令和7年度第3回審査会での質問と回答（(仮称)千種駅前計画）

令和7年度第3回審査会での質問と回答  
 (名古屋都市計画墓園事業勅使ヶ池墓園)

令和7年度第3回審査会での質問と回答  
 (都市高速鉄道 JR 関西本線・近鉄名古屋線 (八田駅付近連続立体交差))

**検討概要**

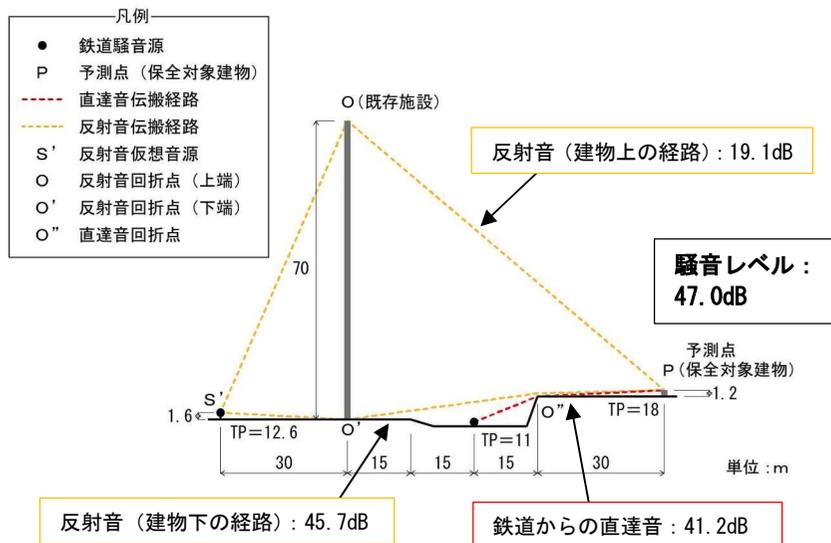
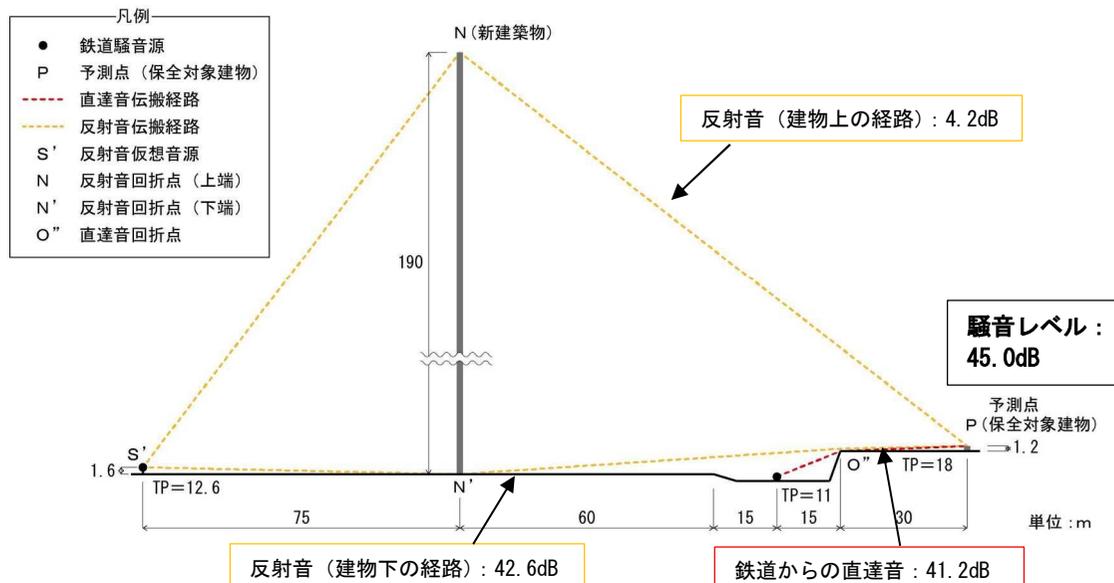
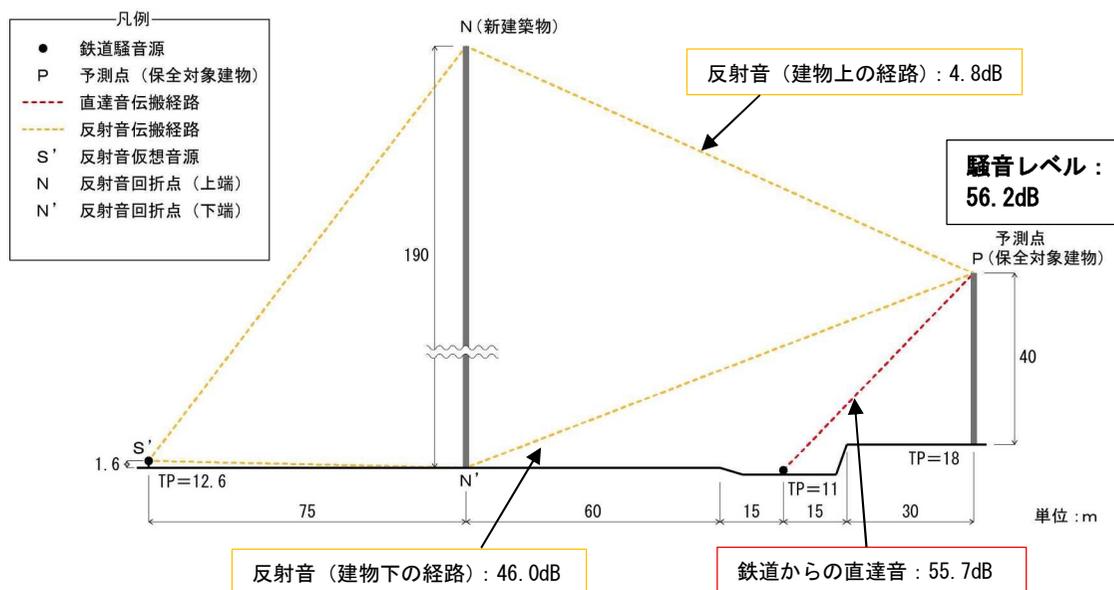
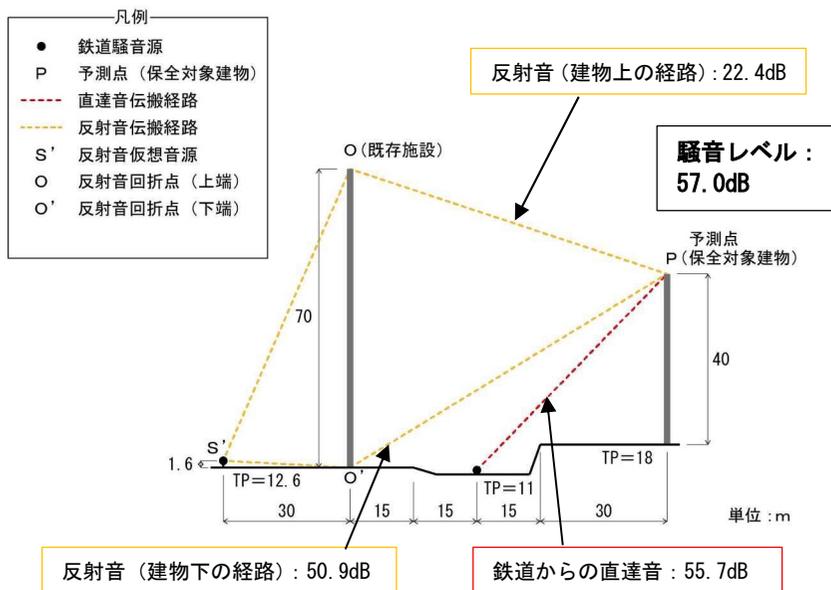
質問、意見の概要	審査会での事務局の回答	事業者の補足説明
1	<p>内水氾濫の話がありました。ハザードマップを確認するとそのような場所が広がっており、駐車場が地下ということなので、入口の方向などを考慮しないと水が地下に入ってくると思うので、配慮が必要だと思いました。</p>	<p>これについては、事業者から今後の図書で記載すると聞いておりますのでよろしく願いいたします。</p>	<p>方法書における「施設の存在・供用時を想定した配慮事項」に、大雨発生時における内水氾濫に備えた計画とする旨を記載します。</p>
2	<p>資料1 反射音についてですが、建物が少し遠くなるから大丈夫という話だったのですが、建物が遠くなくても建物が高くなるので、反射の影響については、遠くなったからいいという考えではなく、きちんと解析しますという返事が欲しかったなと思います。</p>	<p>色々なところから音が出ていることもあって、なかなか難しいと聞いておりますが、一度その旨伝えたいと思います。</p>	<p>本事業の実施により建物が高くなることによる鉄道反射音の影響について、高層建築物が存在する断面において簡易的な計算を行いました。結果を別紙-1に示します。</p> <p>鉄道騒音は開発前と比較し開発後が小さくなると予測され、事業による鉄道騒音は小さくなると考えます。</p>

本事業の実施による鉄道反射音の影響を検討するため、高層棟を建設する断面において、鉄道騒音を点音源と仮定した2次元上での簡易計算を実施した。

鉄道騒音の騒音レベルを100dBと仮定し、直達音及び反射音<sup>※1</sup>を予測点<sup>※2</sup>で合成した結果、既存施設が存在する開発前における騒音レベルが、地上1.2mでは47.0dB、地上40mでは57.0dBであることに對し、開発後はそれぞれ45.0dB、56.2dBと算出され、開発後の騒音レベルが低下すると予測された。

この要因は、建物の壁面が後退することによる離隔の拡大と、建物高さが高くなることにより、反射音の上経路の伝搬距離が大きくなることが考えられる。
